Reactienota Voorkeursalternatief Dijkversterkingsproject Salmsteke-Schoonhoven

Augustus 2021

Titel	Reactienota Voorkeursalternatief
Kenmerk	DM #1759768
Datum	Augustus 2021
Projectnaam	Dijkversterking Salmsteke-Schoonhoven
Opsteller	Team SAS

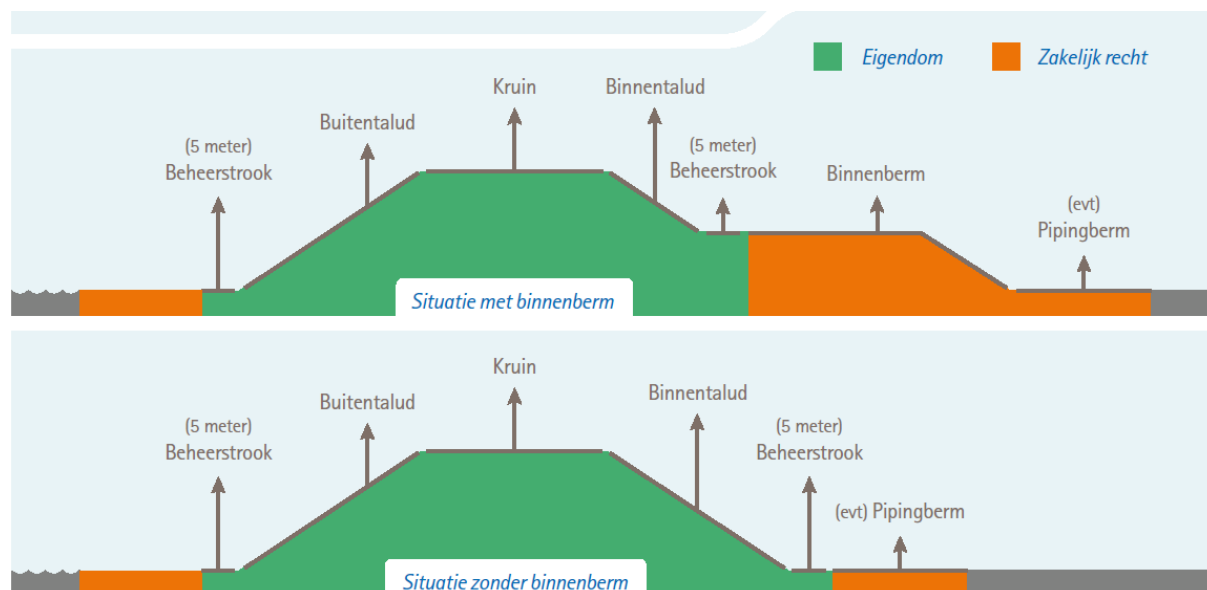
Heb altijd begrepen dat waar er versterking plaats vindt er grond verworven moet worden, vanaf DP 133 tot ca. 134,8 alleen versterking aan de buitenzijde, wat is het nut en noodzaak om aan de binnenzijde grond te willen verwerven?

- Naast een goede grasmat en een goede kleilaag is ook een voldoende flauw talud nodig. Voor de Lekdijk geldt dat het talud niet overal flauw genoeg is. Op plekken waar we het binnentalud verflauwen voor de waterveiligheid, willen we het nieuwe binnentalud van de dijk inclusief een strook van 5 meter in eigendom verwerven.

Voor de overige binnendijs gelegen delen kan worden volstaan met een zakelijk recht.

Dit leidt tot onderstaande schematische weergave: Met groen is weergegeven voor welke delen we wel het volledige eigendom noodzakelijk achten en met oranje waar een zakelijk recht voldoende is.

DE WIEL (DIJKZONE 1)

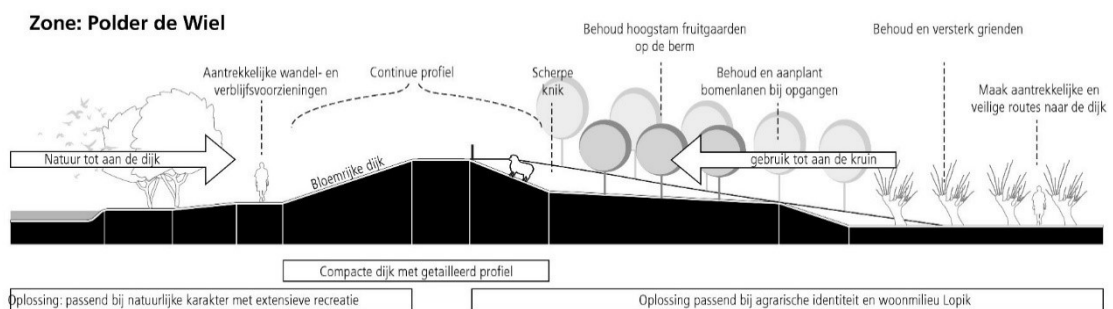
In dijkzone de Wiel is de veiligheidsopgave beperkt. In het VKA is gekozen voor een Buitenwaartse versterking met ontwikkeling (agrarisch) landschap en natuur. De pipingopgave wordt opgelost met een buitendijkse klei-ingraving. Op een aantal plekken wordt het binnentalud aan de bovenzijde verflauwd. Op het eerste gezicht is dit een mooie uitkomst. De bewoners worden zoveel mogelijk ontzien, er komt meer 'natuur' en er is meer beleving voor de recreant. Toch een aantal kanttekeningen:

Concept Voorkeursalternatief - Boerenlint

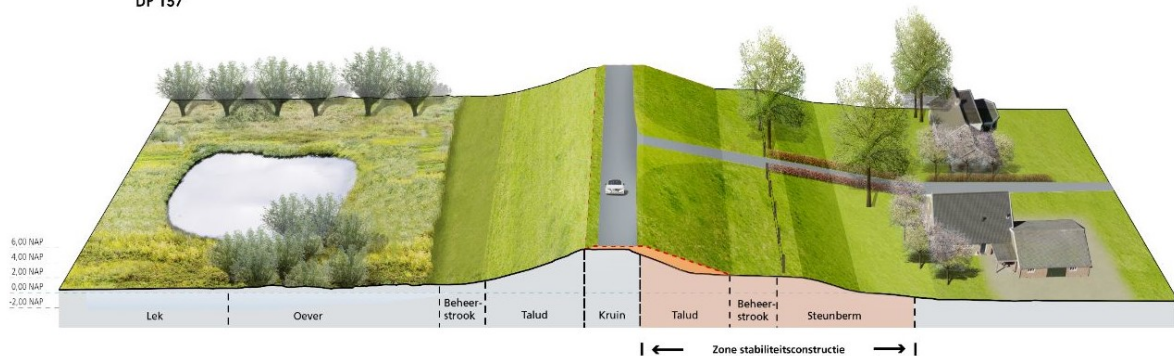
Beschrijving in nota van uitgangspunten: In zone 'Boerenlint' hebben de agrarische functie en de woonfunctie een leidende rol. De natuurwaarden in de uiterwaarden moeten hier echter niet vergeten worden. Het dichte boerenlint vanaf het Wiel tot natuurgebied De Bol, met al zijn ruimtelijke elementen als fruitgaarden en bomenlanen, dient zoveel mogelijk behouden te blijven. Het oudhoevig land blijft goed herkenbaar aan de verkaveling, kleiputten en rijen knotwilgen.

We onderzoeken of de beslisboom piping kan worden toegepast (zie verder tabblad 4. Doorkijk naar de planuitwerking). Dit wordt nader onderzocht en afgestemd met de andere Sterke Lekdijk-trajecten. Op het stuk tussen DP153 en DP164 onderzoeken we nog of we het veiligheidsprobleem kunnen oplossen met een beperkte buitenwaartse asverschuiving in combinatie met innovaties. Zoals een korte damwand en grondverbetering. Als dat kan onderzoeken we of we dit kunnen combineren met natuurontwikkeling in de uiterwaarden en of het vergunbaar is in verband met rivierkundige effecten en ruimtebeslag op Natura 2000-gebied. Mogelijke voordelen van deze variant zijn het creëren van meer binnendijkse ruimte, kostenbesparingen en meer circulair materiaalgebruik.

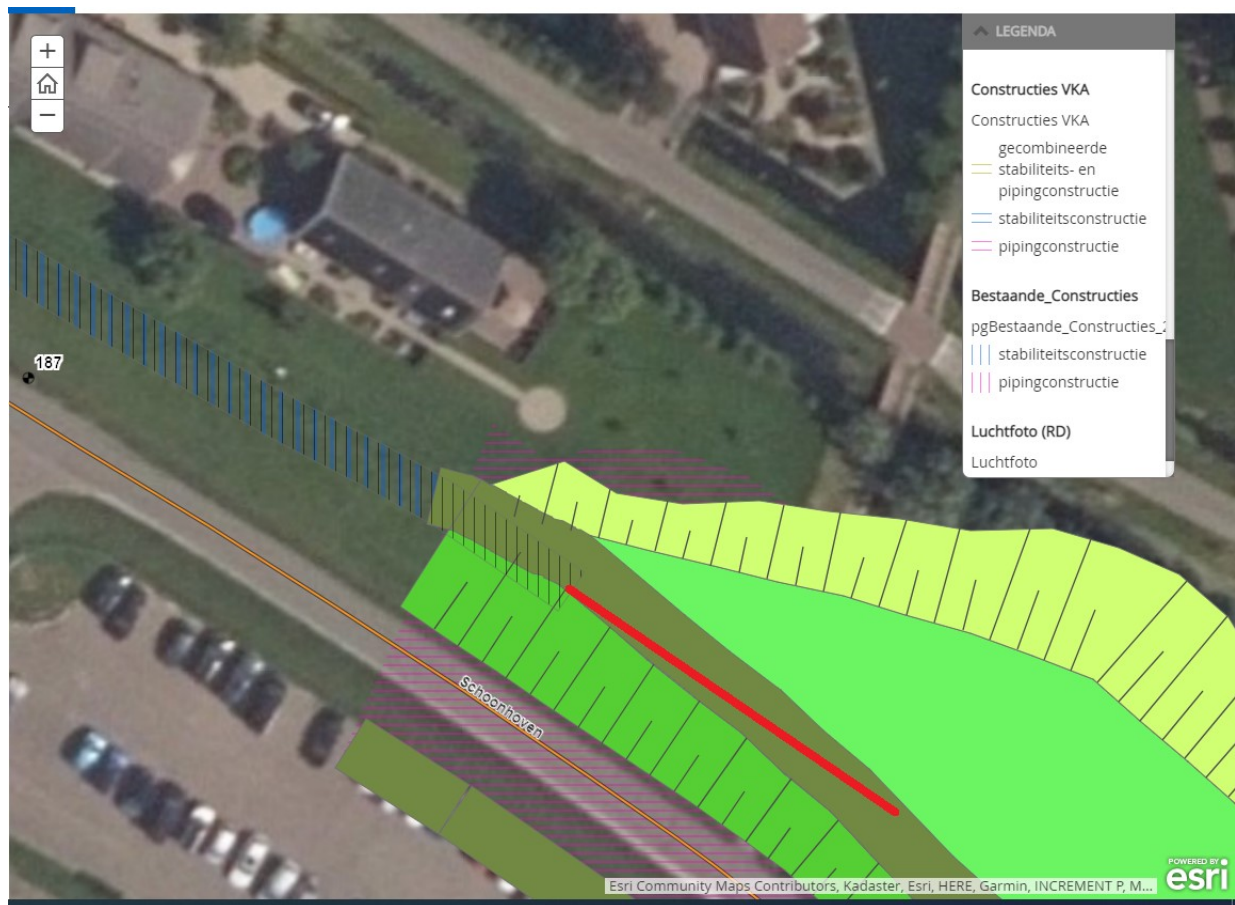
- 1) Een nieuw te plaatsen damwand, welke aansluit op de bestaande damwand maar verder oostwaarts voorbij onze tuin doorgetrokken wordt. Zie hiervoor de rode ingetekende lijn in de

2e tekening. De bestaande damwand welke tijdens de vorige dijkverzwaring geplaatst is heeft bewezen een effectieve oplossing te zijn voor de veiligheidsopgave waar naar gestreefd wordt. Het laten aansluiten en overlappen van het nieuwe dijkprofiel kunt u dan ook verder oostwaarts doen. Op deze manier kan het huidige dijkprofiel in onze achtertuin behouden blijven waardoor de nieuwe dijk minder op ons af komt. Praktisch de gehele maatregel wordt daarmee oostwaarts verschoven naar het oostelijk gelegen belendende perceel. Wij hebben begrepen dat het het waterschap het perceel oostwaarts van onze tuin inmiddels aangekocht heeft en daarmee is het voor het het waterschap erg makkelijk geworden om de gehele maatregel oostwaarts op te schuiven.

2) T.b.v. de nieuwe damwand kan net als de oude damwand een zakelijk recht gevestigd worden, zodat het waterschap ook in de toekomst onderhoud en inspectie kan blijven doen conform de afspraken in dit zakelijk recht.

In de planuitwerkingsfase zal het VKA verder uitgewerkt worden samen met de aannemer. Een belangrijk onderdeel is het aansluiten van constructies op taludverflauwingen wat hier ten oosten van DP 187 aan de orde is. Daarnaast moet de voorgestelde maatregel aansluiten op de bestaande dijk of constructie. Dit willen we zoals beschreven, doen in afstemming met de eigenaren om tot een maatwerk oplossing te komen. We willen de maatregel zo goed mogelijk inpassen op de bestaande situatie, in dit geval op de steunberm die reeds aanwezig is en steeds smaller wordt richting het pand

ter hoogte van DP 187. Wij zien nu geen reden om hier de Nota VKA op aan te passen. Maar gaan hierover graag met u in gesprek in de planuitwerkingsfase.
